# Città metropolitana di Venezia

## COMITATO VALUTAZIONE DI IMPATTO AMBIENTALE

Parere N. 4

**Oggetto:** Ditta: EuroVeneta Fusti S.r.l.  
Sede Legale: Via Maestri del Lavoro, 25 – Mira (Venezia)  
Intervento: *Richiesta di rinnovo con modifiche sostanziali dell'autorizzazione n. 39293/10 del 30.06.2010 e s.m.i. dell'impianto di recupero rifiuti pericolosi e non pericolosi sito in via Maestri del Lavoro, 25 in Comune di Mira (Venezia).*  
Verifica di assoggettabilità alla procedura di VIA ai sensi dell'art.19 del D.Lgs 152/06 e s.m.i. e dell'art.13 della L.R. n.4/2016.

**Fig. 4 - Punti di misurazioni fonometriche e abitazioni**

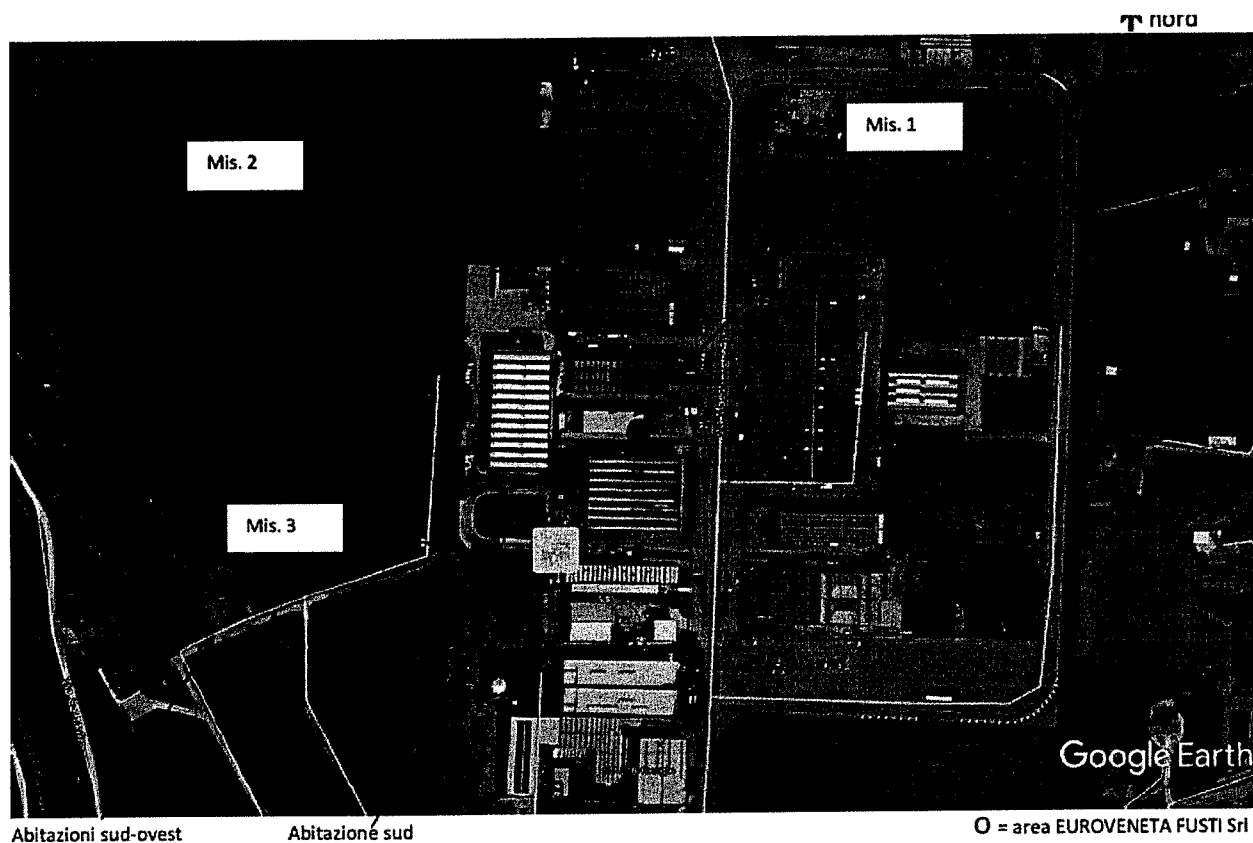
- il punto 1 è stato posizionato sul confine nord dell'attività, in posizione frontale rispetto agli impianti di aspirazione ed abbattimento di cui alle componenti C2 e C5;
- il punto 2 è stato posizionato a nord-ovest, sull'estremità delle aree di competenza dell'attività;
- il punto 3 è stato posizionato a sud, all'estremità delle aree di competenza dell'attività e risulta utile per la valutazione acustica rispetto ai ricettori sud e sud-ovest.

Sui punti 1 e 3 sono state effettuate anche rilevazioni del rumore residuo (impianto di recupero rifiuti fermo).

Nella tabella seguente (Tabella 5) vengono riportati i livelli di rumore ambientale e il livello di rumore residuo rispettivamente rilevati con impianto in esercizio e con impianto fermo nei punti di misura 1-2-3 visti sopra.
